Ошибки в микросхеме K1986BK025

Настоящий документ содержит описание всех ошибок, выявленных в микросхемах на момент создания данной версии документа.

0001 Паразитные импульсы высокой частоты на фронтах синхросигнала генератора LSE

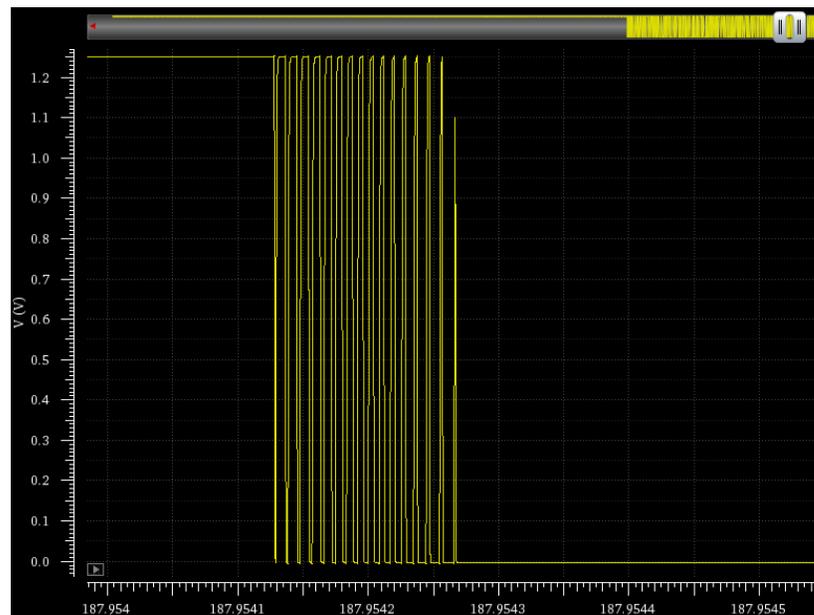
При работе LSE генератора от внешнего кварцевого резонатора на фронтах синхросигнала наблюдаются паразитные импульсы высокой частоты.

Выбор режима работы LSE в регистре ВКР_CLK с помощью бит lsebyr=0, lseon=1.

Синхросигнал на выходе LSE не равен частоте 32 кГц. Что приводит к невозможности использования часов реального времени.

Установить на вход OSC_IN32 внешний генератор 32 кГц. Вход OSC_OUT32 оставить неподключенным (не использовать). В регистре ВКР_CLK установить режим работы lsebyr=1, lseon=1.
